**“PROGETTO DI RICOSTRUZIONE E POTENZIAMENTO
DELL’ELETTRDOTTO 150kV CAMERINO - CAPPUCCINI
DALLA S/E CAPPUCCINI ALLA S/E DI CAMERINO
Cod. Linea 23153A1
e
VARIANTE TRA I SOSTEGNI 83 - 89
DELL’ELETTRDOTTO 150kV CAPPUCCINI - PRECI
Cod. Linea 23052B1”**

VALUTAZIONE DI IMPATTO AMBIENTALE

RISPOSTA AI QUESITI – REGIONE MARCHE

Foto 3 – Quadrilatero da SP 50 in prossimità di Taverne: posizione topografica alta, massima intervisibilità. Ipotesi di collocazione sostegni AT: alterazione, visuali alte

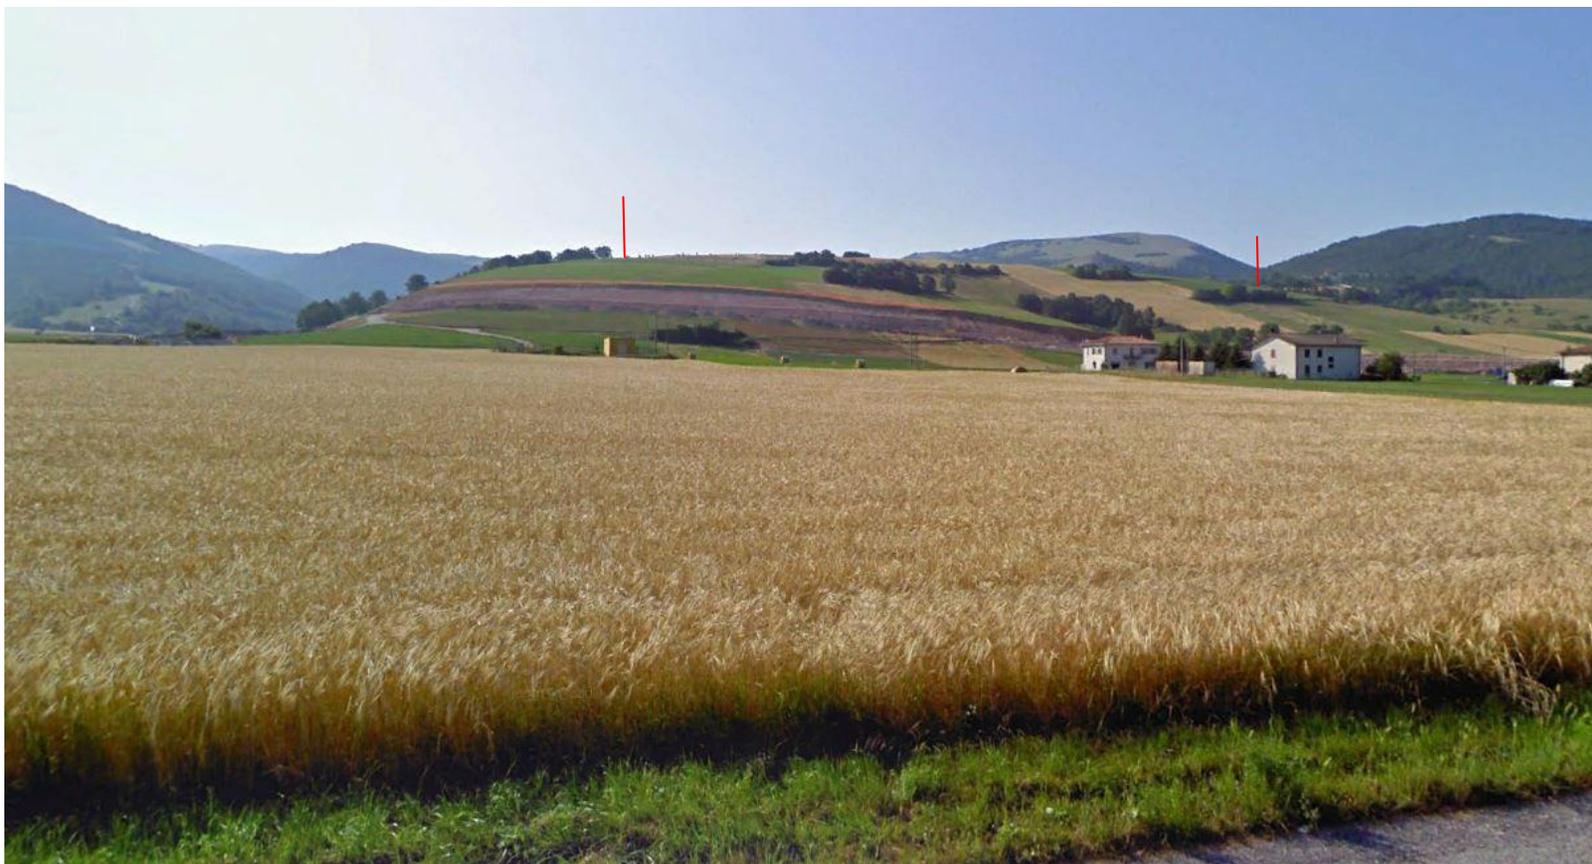
In virtù del vincolo paesaggistico che interessa l'area, si chiede di verificare la possibilità tecnica dello spostamento del tracciato nella parte più periferica della Piana, in corrispondenza del tracciato della Quadrilatero, valutando l'entità degli eventuali miglioramenti dell'impatto paesaggistico nei confronti della Piana, anche attraverso dei rendering comparativi.

3. l'asse linea proposto si frappone dunque tra la S.S. n. 77 e la S.P. n. 50, ma è lontana e praticamente non visibile da entrambe. L'eventuale riposizionamento dei tralicci in prossimità della Quadrilatero, riporterebbe la linea di alta tensione in un ambito di elevatissima visibilità, alterando anche le visuali alte, tutt'ora immutate, latitanti la nuova arteria stradale.
